监理检查通知单

工程名称：汨罗 2×20 兆瓦渔光互补扶贫项目

编号：ZHJL-ML-010

事由：关于施工现场安全问题

图 1

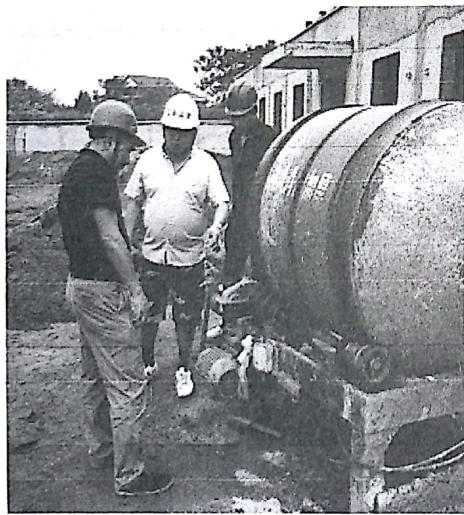
- 1、开关站使用的搅拌机电机、操作电源开关无防雨和接地装置，见图 1；
- 2、开关站个别施工人员未戴安全帽、安全防护措施不到位，见图 2；
- 3、光伏区码头整改不彻底，部分塌陷较严重，存在较大安全隐患，见图 3；
- 4、光伏区 35KV 高压电缆仍有部分浸泡在水里，存在很大安全隐患，见图 4；
- 5、光伏区个别处组件汇线未固定，随着季风的逐渐加大，易损坏，见图 5；
- 6、光伏区施工船上存在着施工材料未及时回收仓库的情况，易损失，见图 6。

针对以上问题，要求有关施工单位立即按规范要求整改，消除安全隐患，确保施工人员、设备和材料使用等各方面的安全，整改完成后报监理项目部复查。
